Commune de BANCOURT

PROCES VERBAL DE SYNTHESE DES OBSERVATIONS	Décision du Président du Tribunal Administratif de Lille n° E19000152 / 59 le 12 septembre 2019. Arrêté n° 2019-226 du Préfet du Pas-de-Calais le 2 octobre 2019.
OBJET	Demande d'autorisation d'exploiter un parc éolien par la Société « ENERTRAG SUD ARTOIS I ».
COMMISSAIRE ENQUETEUR	Patrick DATHY Place du 33EME Bâtiment Saint Aubert / Appartement G32 62000 ARRAS Téléphone : 06 43 72 31 52 Mail : patrickdathy.ce@gmail.com

La procédure d'enquête publique citée en référence concerne le projet éolien de CAPY sur le territoire de la commune de BANCOURT, sur l'intercommunalité du Sud Artois, en région Hauts-de-France, dans le département du Pas-de-Calais.

Le projet est composé de cinq aérogénérateurs d'une puissance unitaire de 3 MW pour des hauteurs de 178,40 mètres en bout de pale, ainsi que d'un poste de livraison.

Illustration

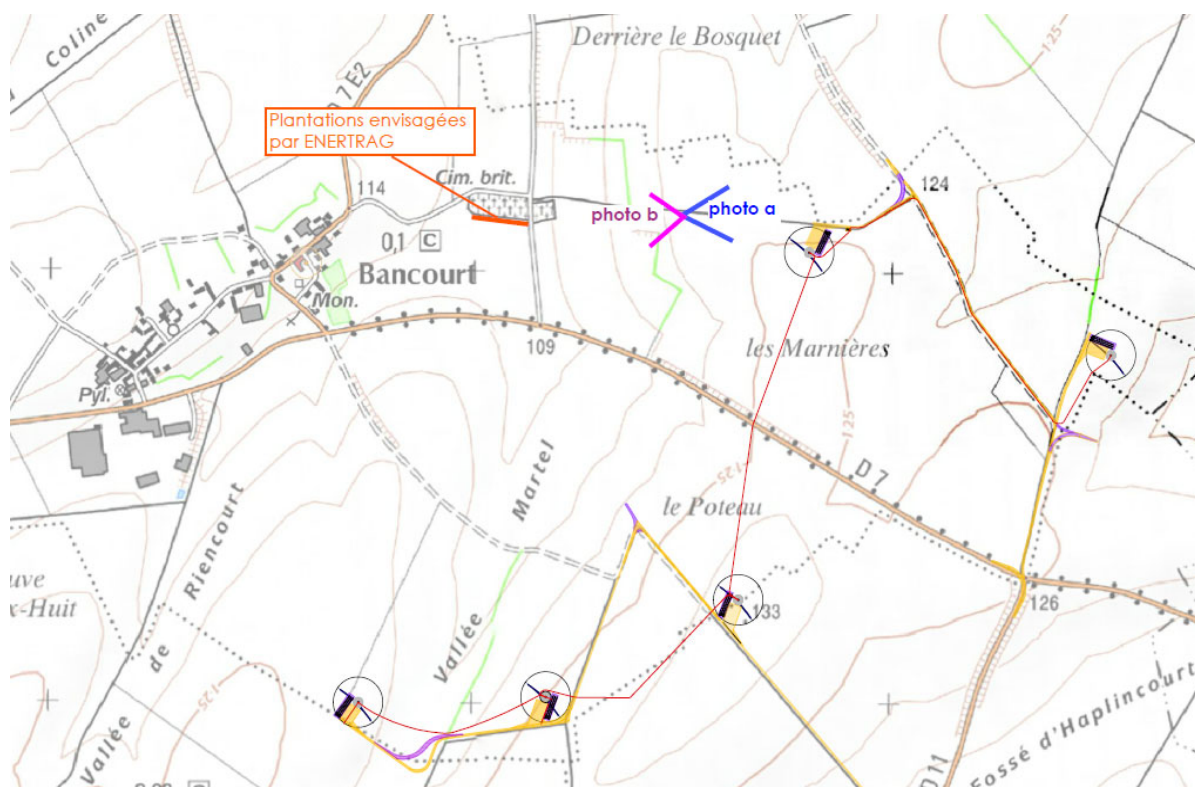
Concernant le paysage, les éoliennes C1 et C2 auront un impact significatif sur le cimetière militaire de Bancourt. L'autorité environnementale recommande que le projet soit adapté afin de limiter son impact.

Le scénario d'implantation retenu (en page 120 du sous dossier 7) tient compte de plusieurs critères et notamment un éloignement plus important du cimetière de Bancourt par rapport aux scénarios 1, scénarios 2, à la variante 1 du scénario 4.

ENERTRAG avait historiquement prévu la plantation de haies pour densifier les franges arborées existantes à proximité du cimetière britannique de Bancourt (cf. illustration ci-dessous) sachant que les associations gestionnaires de ces lieux de mémoire ne sont pas favorables à la plantation immédiate de haies pour conserver la visibilité sur les plaines ouvrants sur les champs de batailles passés. Les nouvelles discussions entamées auprès des propriétaires des parcelles pour la plantation de ces haies supplémentaires s'est avérée infructueuse.

Cependant, ENERTRAG a été favorablement surpris de constater que la mairie de Bancourt avait réalisé une plantation de haies le long du chemin menant à l'éolienne C1 depuis le cimetière de Bancourt. (cf. illustration et photo A ci-dessous) ainsi qu'au niveau du talus des marnières (cf. illustration et photo B ci-dessous). Les prises de vues ont été réalisées le 19 décembre 2019.

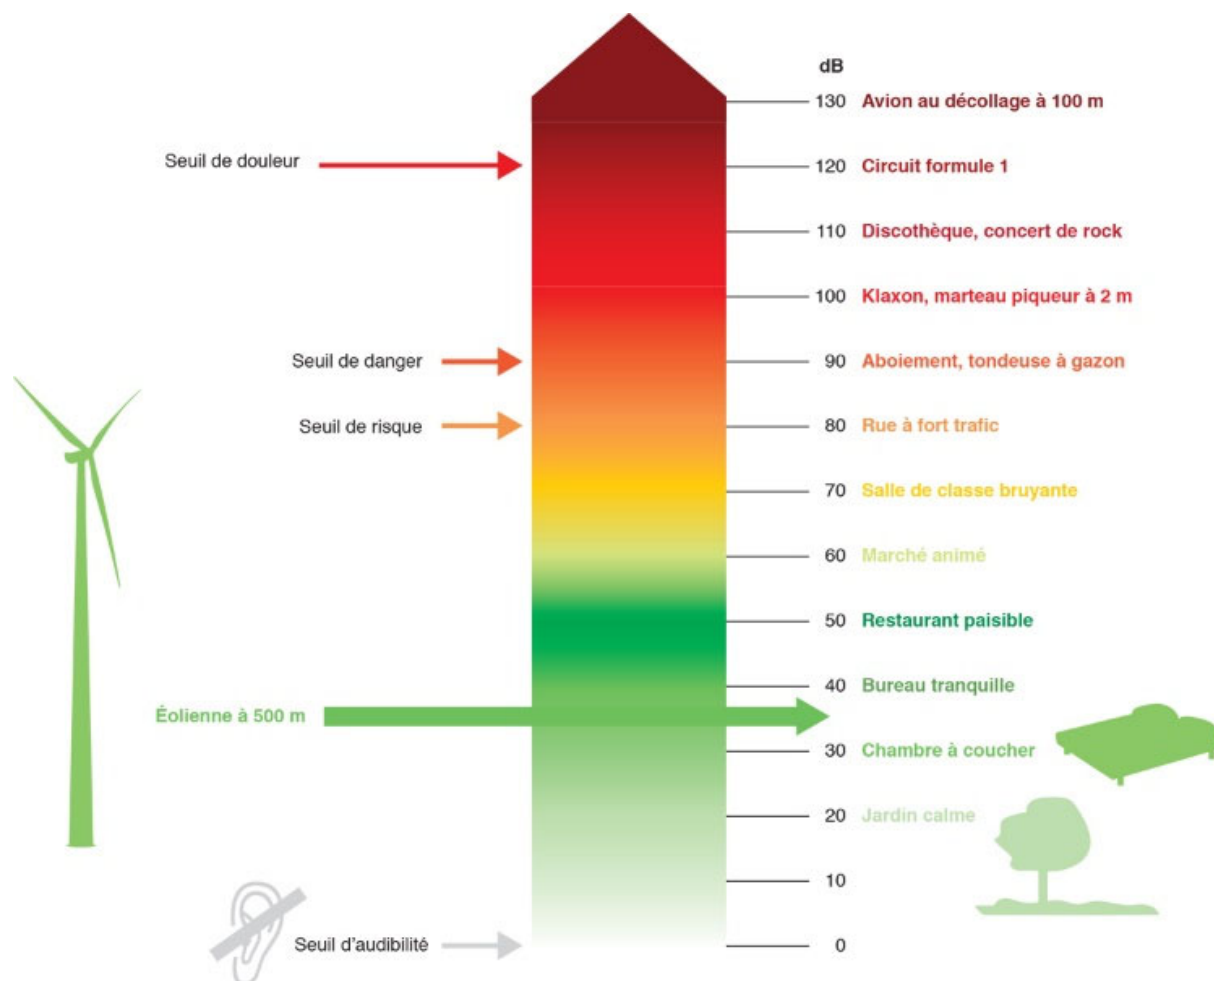
Question 8 :

Afin d'estimer l'impact sonore des éoliennes, une simulation acoustique a été réalisée par le bureau d'étude. Celles-ci ont démontrées un risque « probable à modéré » de dépassement des émergences réglementaires en période nocturne. Un plan d'optimisation ou plan de bridage a donc été proposé, dans différentes directions de vent privilégiées et en fonction de la vitesse du vent.

En effet, des plans d'optimisation du fonctionnement du parc ont donc été élaborés, pour les deux directions dominantes (sud-ouest et nord-est) et pour chaque classe de vitesse de vent (mesure réductrice des effets négatifs durables). Ces plans de fonctionnement, comprenant le bridage et/ou l'arrêt d'une ou plusieurs machines selon la vitesse de vent, permettent d'envisager l'implantation d'un parc éolien respectueux de la réglementation et du cadre de vie des riverains.

A noter que quelle que soit la direction de vent, les hypothèses de calcul ne mettent pas en avant de dépassement des seuils réglementaires en période diurne. En conséquence, un fonctionnement normal de l'ensemble des éoliennes est prévu en journée.

Figure 42 : Localisation des points d'écoute des chiroptères

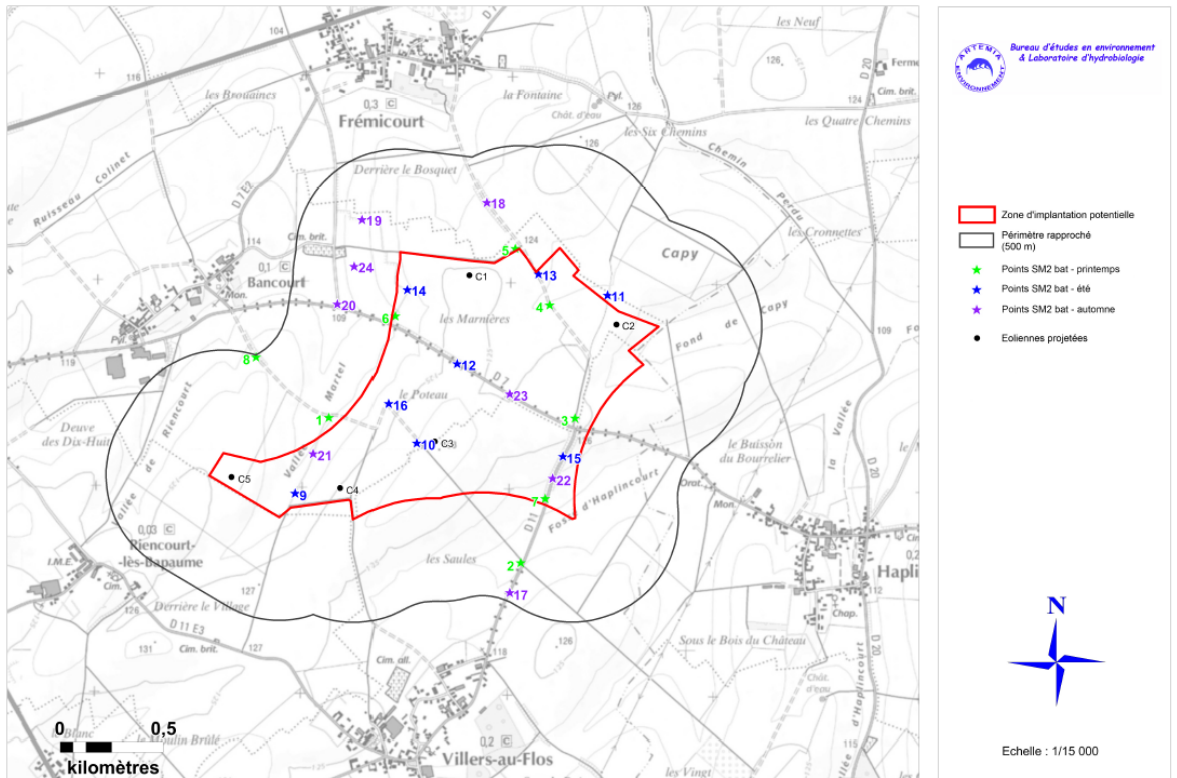
L'endroit où vont être implantées la C5 et la C4 est un bel endroit pour la promenade, constitué d'un chemin bordé d'arbres et de haies, un refuge pour le gibier. Souhait que cet endroit reste silencieux, vert et vierge de grandes machines, que des corridors restent vierges.

La carte de localisation montre que les points 2 et 6 sont en dehors de la zone d'implantation (ZIP) et les points 6 et 14 sont respectivement sur et proche du périmètre de la ZIP, pour lesquels aucune éolienne n'est à moins de 200m.

Figure 60 : Implantations en fonction du milieu naturel

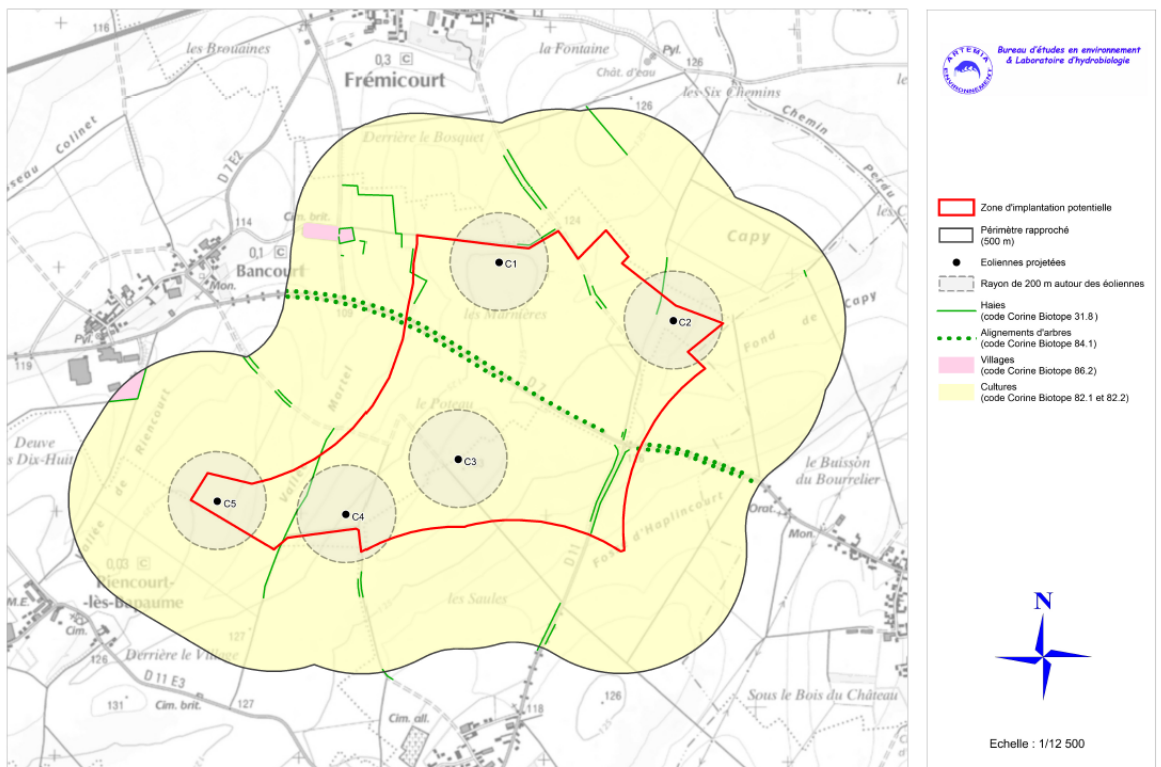
Les éoliennes C1, C2 et C4 sont implantées à moins de 200 m de haies et de boisements et l'autorité environnementale recommande d'éviter l'implantation d'éoliennes à moins de 200 mètres des haies compte tenu des impacts sur la faune volante.
